***From:*** *"5.1,2,e"*
***Sent:*** *Fri, 11 Mar 2022 13:54:22 +0100*
***To:*** *"5.1,2,e" <5.1,2,e@amsterdam.nl>; "5.1,2,e" <5.1,2,e@amsterdam.nl>*
***Cc:*** *"5.1,2,e" <5.1,2,e@amsterdam.nl>; "5.1,2,e" <5.1,2,e@amsterdam.nl>; "5.1,2,e" <5.1,2,e@amsterdam.nl>*
***Subject:*** *RE: SIN0401*

**Van:** 5.1,2,e <5.1,2,e @amsterdam.nl>
**Verzonden:** dinsdag 22 februari 2022 9:14
**Aan:** 5.1,2,e <5.1,2,e @amsterdam.nl>; 5.1,2,e <5.1,2,e @amsterdam.nl>
**CC:** 5.1,2,e <5.1,2,e @amsterdam.nl>; 5.1,2,e <5.1,2,e @amsterdam.nl>
**Onderwerp:** SIN0401

Dag 5.1,2,e
Even ter aanvulling op wat we gisteren hebben besproken.
Vanuit veiligheidsperspectief is gekozen om de houten gordingen op de damwandplanken te vervangen met evenals toegepaste geperste roosters.

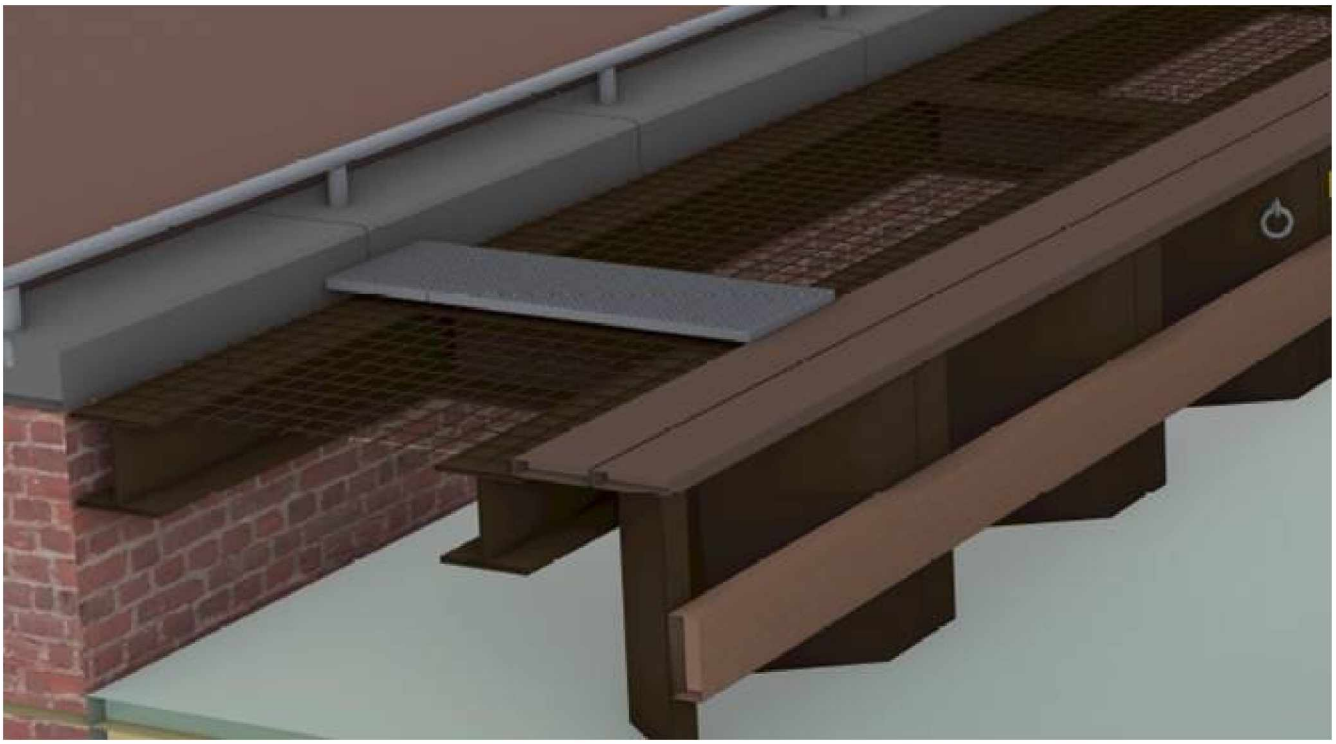
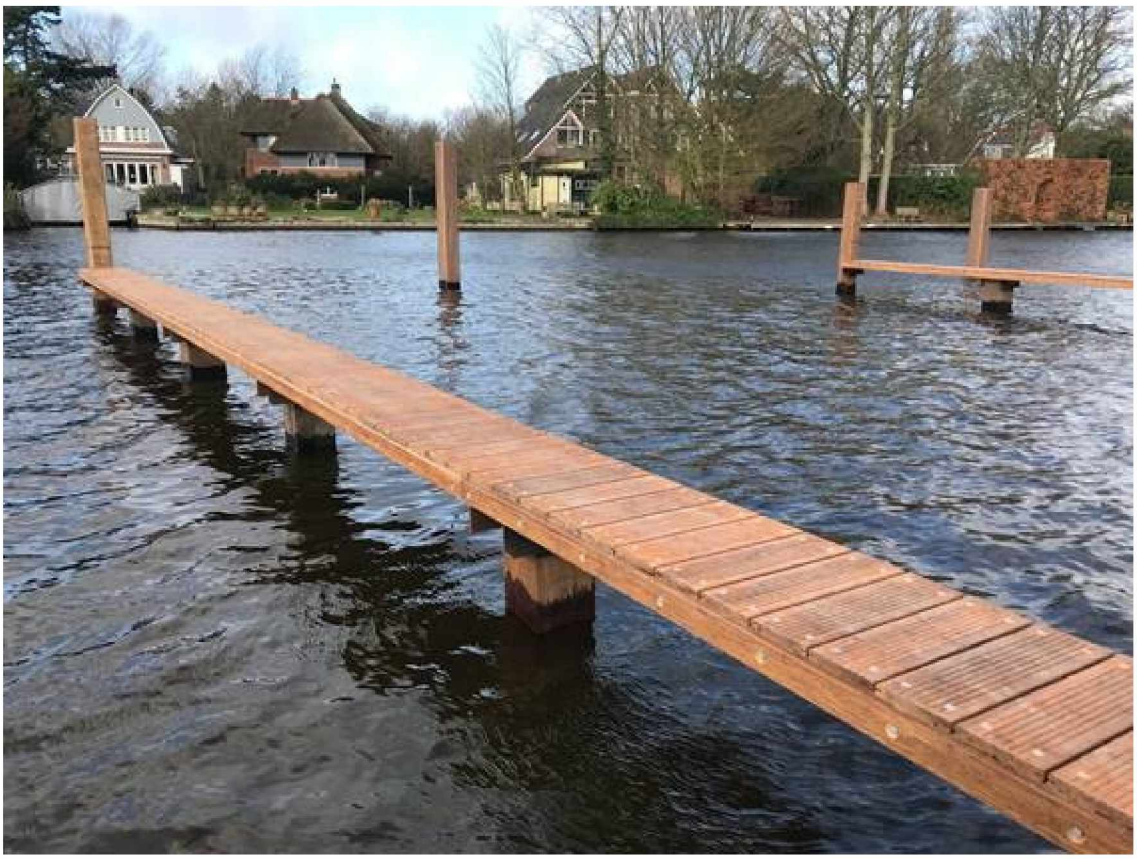
In groeven blijft water en vuil staan en dat leidt juist tot gladheid

Ik zou er graag nog aan toe willen voegen dat onze voorkeur uitgaat baar ongegroefde planken. Dus wel met twee antislip rillen erop maar niet ook nog groeven. Het is primair een afdekking van de damwand, niet als steiger bedoeld. Dat zijn dezelfde planken die in het voorbeeld dat ik stuurde zijn gebruikt.

Beste 5.1,2,e Wij hechten erg aan de planken in de lengterichting. Worden de planken dan met stalen hoeklijnen bevestigd? Fijn als dat kan, Met vriendelijke groeten, 5.1,2,e

Dag 5.1,2,e
Had je nog kunnen kijken naar de voorkeur van R&D wat betreft oriëntatie van de vlonders?

Als er geen voorkeur is dan wil de aannemer voorstellen om de vlonders in de breedte richting aan te brengen als op de foto hieronder.

Qua levertijd en beschikbaarheid van materialen hebben we een bamboe variant gevonden, composiet.
Zie ook de link en plaatjes hieronder, deze is ook op Schellingwoude toegepast.

Voor vormgeving  hebben we nog wel 1 keuze te maken, namelijk de vlonders in de **lengterichting of de breedte richting te plaatsen**.
In de lengte richting worden er minimaal 3 planken naast elkaar (AZ24 damwand heeft breedte van 460mm).
In de breedte richting zit het wat strakker en steviger, zie ook schets hieronder.

Als er geen voorkeur is dan kijken we wat praktischer uitvoerbaar is.

Het detail wordt nog uitgewerkt door de aannemer. De lengterichting is hier iets bewerkelijker maar niet onmogelijk.

veiligheidsvoorzieningen zie bijgaand document:

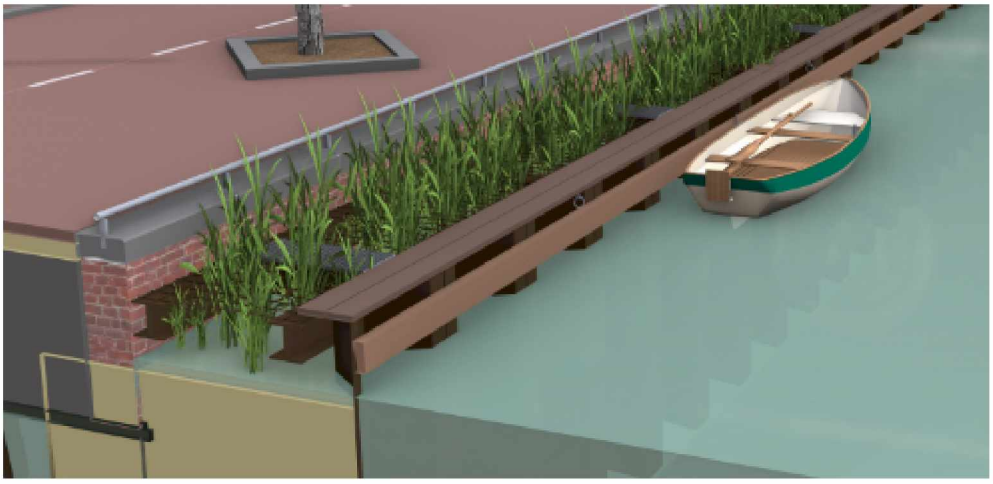
Kennelijk worden er ontwerpwijzigingen in een ons onbekend parallel overleg genomen. Wat mij betreft kan dat niet zo zijn. Mensen die wat te zeggen hebben moeten in ons ontwerpoverleg zitten. Wij hechten erg aan het toepassen van houten delen op de damwandplanken vanuit de beeldkwaliteit. Het roestige staal en het hout samen met groen en baksteen op de achtergrond vormen een fraai geheel. Lange lengten persroosters detoneren te veel. Deze houten delen worden uiteraard voorzien van antislipprofielen zoals in de projecten De Entree en IJ-boulevard het geval is. . Hiermee is de kans op uitglijden weggenomen. Kortom wij zijn niet akkoord. Als er een aanvullend overleg nodig is hoor ik het graag,

- looppad tussen kade en damwand, geperste roosters
- tussen de looppaden tbv groen voorziening wapeningsnet, maaswijdte 100mm
- damwand afgedekt over complete lengte, evenals met geperste roosters
